Ihr Schreiben vom	Ihr Zeichen	Mein Zeichen	Datum
07.01.2019	25.3.4 – 3/18	6/10/1-BJ	28.02.2019

Stellungnahme der Verwaltung zum Planfeststellungsverfahren für den Bau von Transportleitungen sowie der Errichtung einer Gasdruckregel- und Messanlage in Sankt Augustin der Open Grid Europe GmbH

Radschnellweg Bundesstadt Bonn - Rhein-Sieg-Kreis

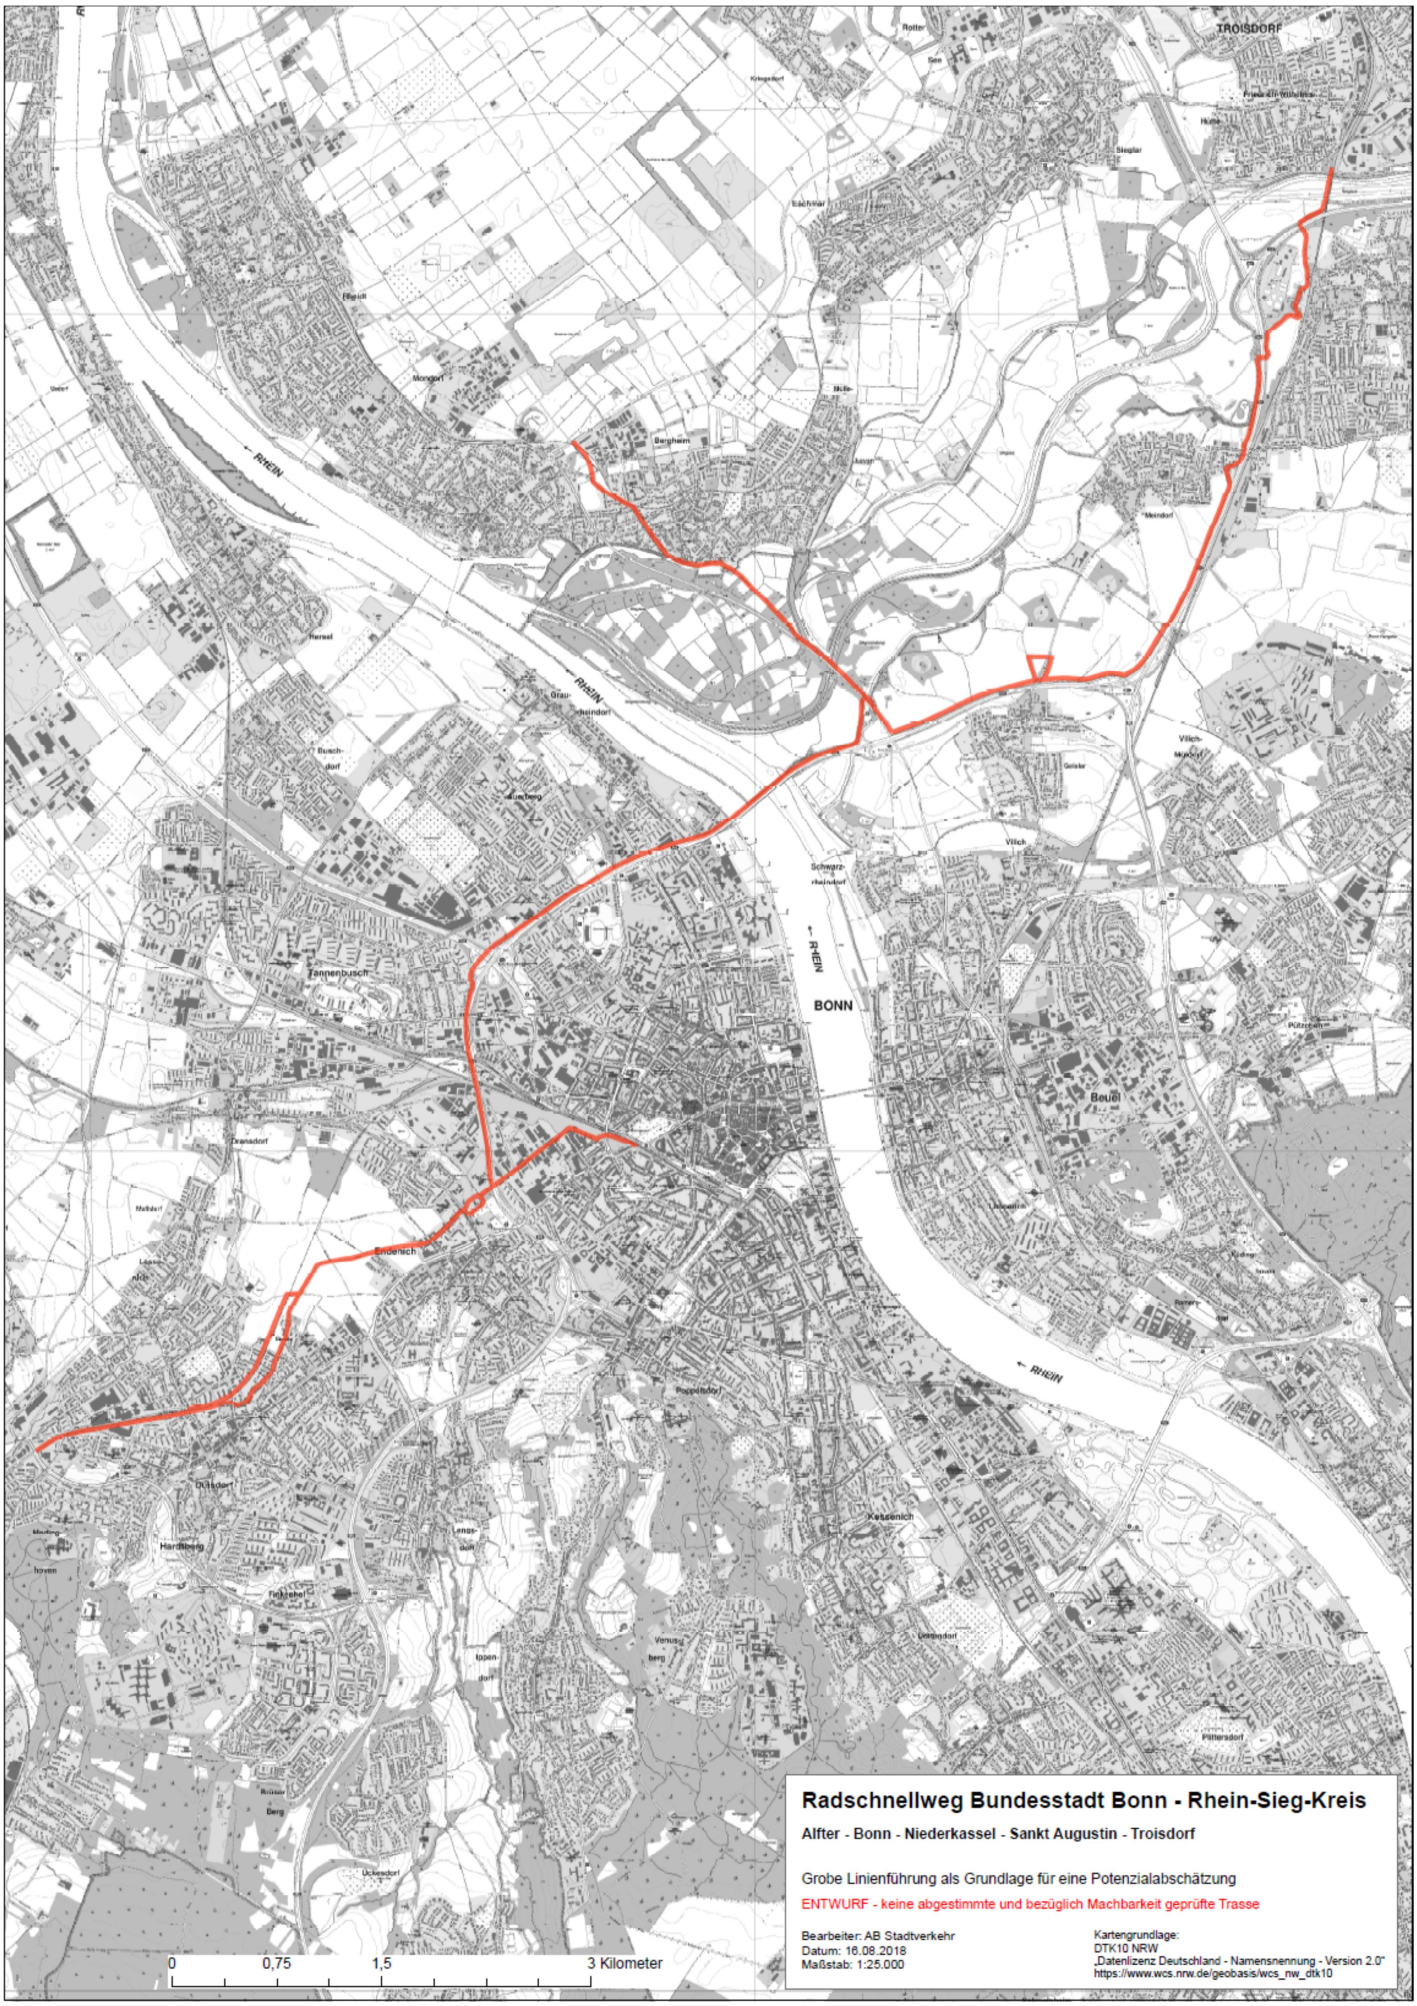
Darüber hinaus weise ich darauf hin, dass die geplante Anlage im Korridor einer möglichen Landes-Radschnellroute liegt, die Bonn und Troisdorf miteinander verbinden soll (s. Anlage Landes-Radschnellweg Entwurf). Dies sollte bei allen Maßnahmen mitgedacht werden.
